Conclusione positiva della Conferenza regionale, ai sensi dell'OCSR n. 100 del 9 maggio 2020, relativa all'intervento di demolizione e ricostruzione, ai sensi dell'OCSR n. 19 del 7 aprile 2017 e s.m.i., dell'immobile sito nel Comune di Accumoli, ID 8518, richiedente Giancarlo Romanelli.

OGGETTO: Conferenza regionale, ai sensi dell'OCSR n. 100 del 9 maggio 2020, relativa all'intervento di demolizione e ricostruzione, ai sensi dell'OCSR n. 19 del 7 aprile 2017 e s.m.i., dell'immobile sito nel Comune di Accumoli, ID 8518, richiedente Giancarlo Romanelli.

OGGETTO: Comune di Accumoli (RI) – Conferenza Regionale ai sensi dell'Ordinanza del Commissario Straordinario per la ricostruzione nei territori interessati dal sisma 2016, n. 100 del 09 maggio 2020. Intervento di demolizione e ricostruzione di un edificio nel comune di Accumoli (RI) capoluogo (ID 8518) ai sensi dell'Ordinanza del Commissario Straordinario per la ricostruzione nei territori interessati dal sisma 2016, n. 19 del 07/04/2017. Richiedente: sig. Giancarlo Romanelli. Identificazione catastale Fog. 39 partt. 374 e 414.
 Rif. conferenza di servizi interna CSR 150/2022.

Parere paesaggistico art. 146 comma 7 del D.Lgs. n. 42

Sovrapposto

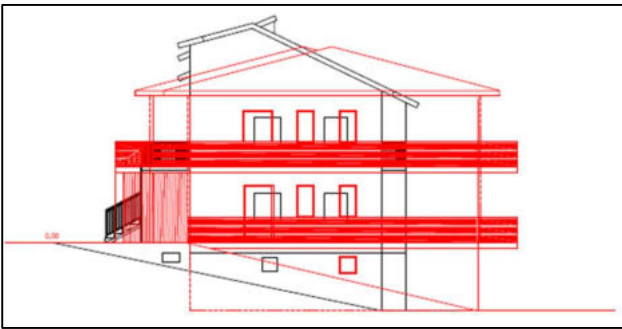
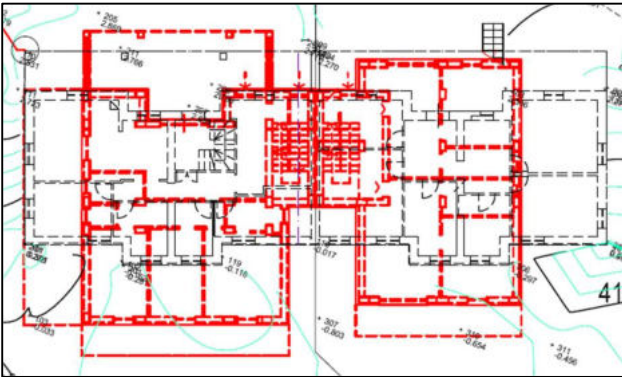
- ✓ I pannelli solari previsti in copertura dovranno avere la stessa inclinazione della falda e non emergere dal profilo della stessa; dovranno essere privi di effetti specchianti e scelti della colorazione simile a quella del laterizio o dovranno essere impiegati elementi di nuova tecnologia con risultati maggiormente mimetici. I pannelli solari termici dovranno avere il serbatoio di accumulo al di sotto delle falde;

- ✓ Le cornici di porte e finestre dovranno essere realizzate in pietra locale, con esclusione di pietre ricostruite o materiali artificiali. Gli elementi lapidei di reimpiego dovranno essere utilizzati nella loro interezza, e non lavorati e tagliati per essere applicati come mero rivestimento – si auspica il riutilizzo del materiale idoneo proveniente dalle demolizioni;

- ✓ Ad eccezione delle aperture munite di inferriate, il sistema di oscuramento delle finestre dovrà essere costituito da sportelloni in legno;
- ✓ Gli intonaci dovranno essere a raso e tinteggiati a calce non al quarzo e nella gamma delle terre;

- ✓ Qualora si dovesse prevedere la sistemazione dell'area posta all'intorno del fabbricato si prescrive di utilizzare materiali drenanti per non peggiorare il rapporto di permeabilità esistente.
